Nábřeží řeky Svatky - Realizace protipovodňových opatření
města Brna – etapy VII a VIII (ORG 5344)

ZMĚNOVÝ LIST

ZL 64

- Revize elektročásti u objektu Kolonády

SCHÉMA ZAPOJENÍ ACU BT (DALI PCU):

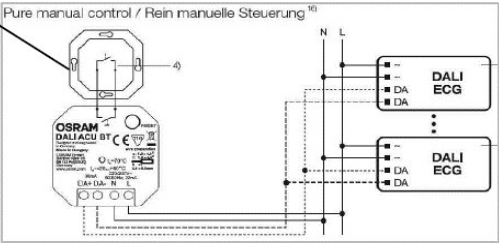
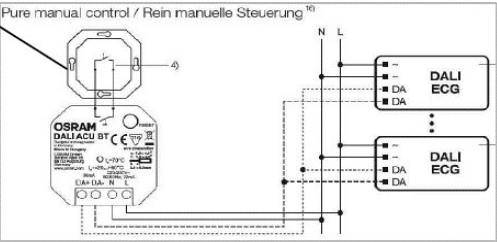
108	K	K147 DALI řídicí jednotka pod tlačítkový vypínač - ovládá až 25 svítidel	ks	2,000	4 409,70	8 819,40	jedná se o DALI ACU BT od Osramu, v původní PD 8ks, v nové 10ks, rozdíl jsou 2ks
	PP	DALI řídicí jednotka pod tlačítkový vypínač - ovládá až 25 svítidel					10-Elektroinstalace
	K	flexibilní kabel H05VV-F 3G1,5	m	112,000	54,50	6 104,00	10-Elektroinstalace
	PP	flexibilní kabel H05VV-F 3G1,5 - žaluzie					
60	K	K080 OBO Bettermann - Krabice A11	ks	24,000	80,20	1 924,80	10-Elektroinstalace
	PP	OBO Bettermann - Krabice A11

PŘIDAVNÉ SPÍNAČE 1/0 PŘIPOJIT PARALELNĚ
 KABEL CYKY-O 2x1,5
